NOTE GEOLOGICHE CAVA RICONTA VILLA RICCA (NA)

Nel corso del sopralluogo alla discarica di Cava Riconta, è emerso quanto segue:

Capping sulle scarpate

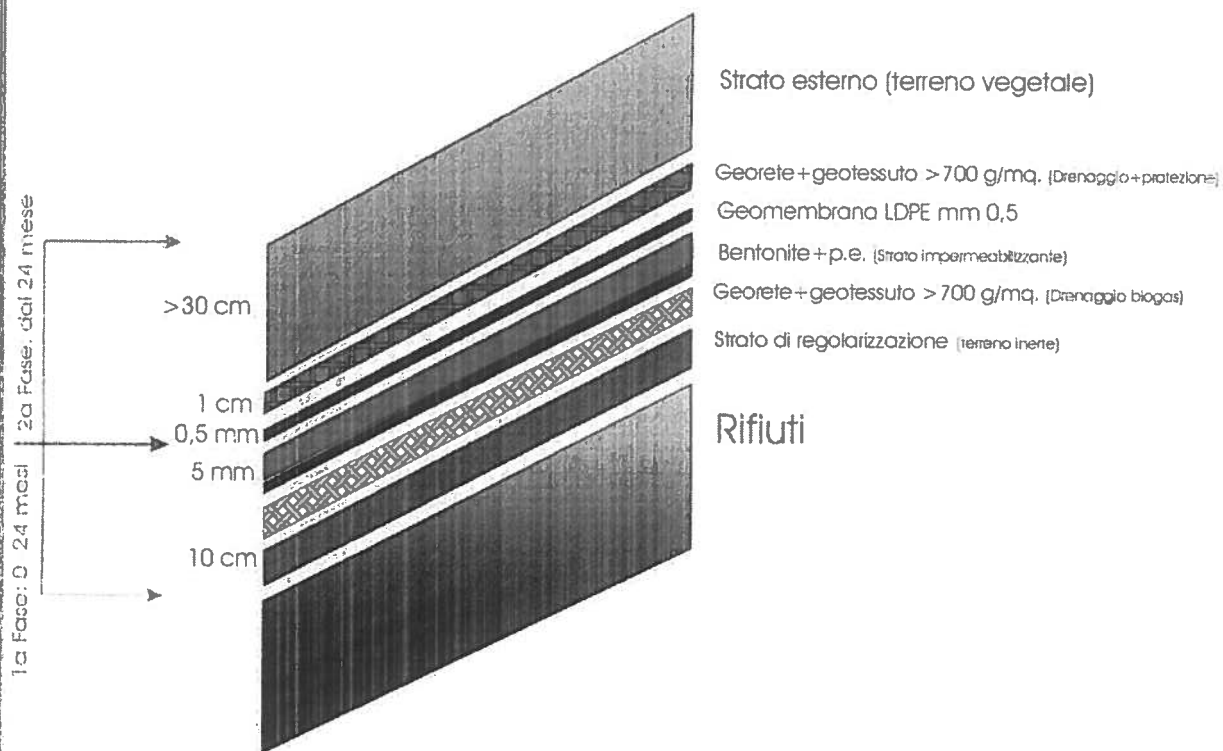
- 4) Alla chiusura della discarica, si sarebbe dovuti procedere alla I^a fase di realizzazione del "capping" sia della superficie posta alla sommità della massa di rifiuti, sia delle scarpate laterali, in un intervallo di tempo di circa 24 mesi ed in seguito procedere alla II^a fase.

- 5) I lavori ed i materiali da utilizzare per la realizzazione del capping vengono riportati nelle sezioni schematiche allegate nelle pagine successive. La mancata realizzazione dell'isolamento della discarica fa sì che da questa venga generata una quantità abnorme di percolato soprattutto in concomitanza di periodi stagionali caratterizzati da elevata piovosità. Per tali motivi si deve a mio parere sollecitare con la massima urgenza la Soc. che gestisce l'impianto, a procedere alla realizzazione dei lavori, peraltro obbligatoriamente previsti dalla normativa vigente.
